改善箇所説明図

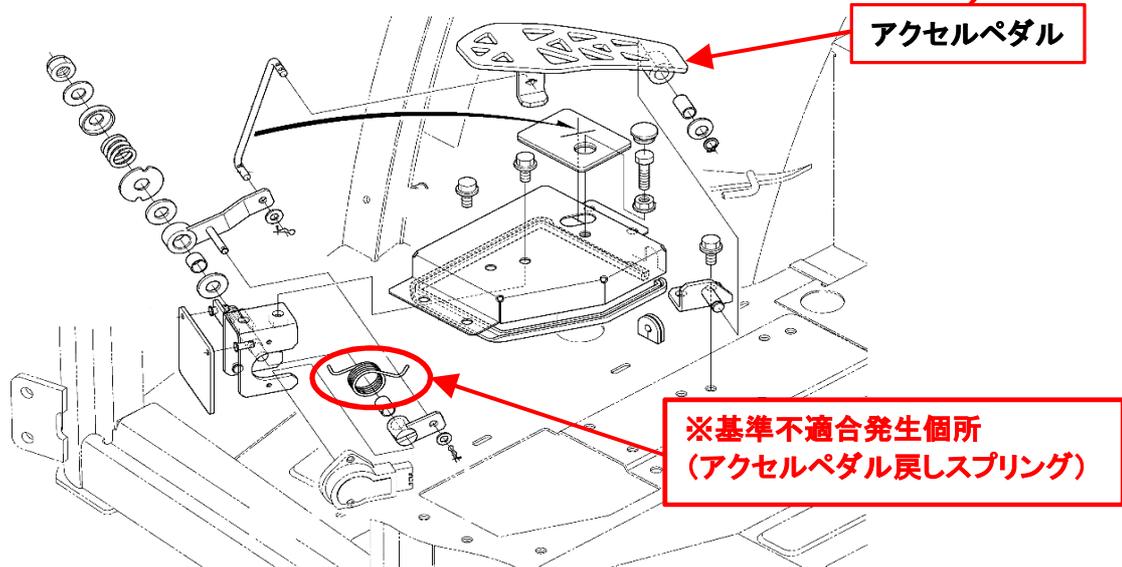
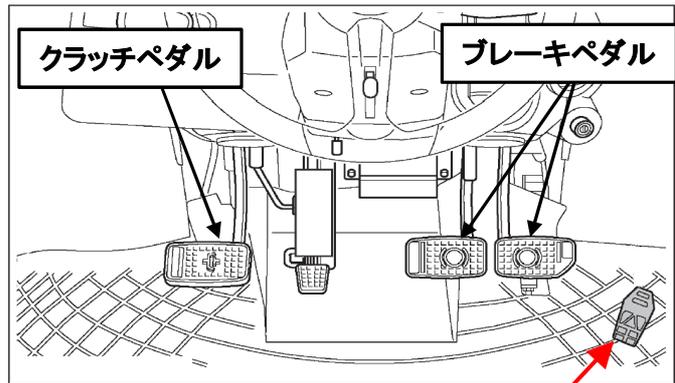
農耕トラクタのアクセルペダル戻しスプリングにおいて、製造上の工程が不適切なものがある。そのため、トラクタ使用中に同スプリングが破損し、アクセルペダルから足を離してもペダルが戻らず、速度が低下しなくなるおそれがある。なお、クラッチとブレーキの操作を行うことにより、車両を停止させることはできる。

全車両、アクセルペダルの戻しスプリングを対策品に交換する。

下図の場所(アクセルペダル裏、車両右側)に白色マーキングを実施する。
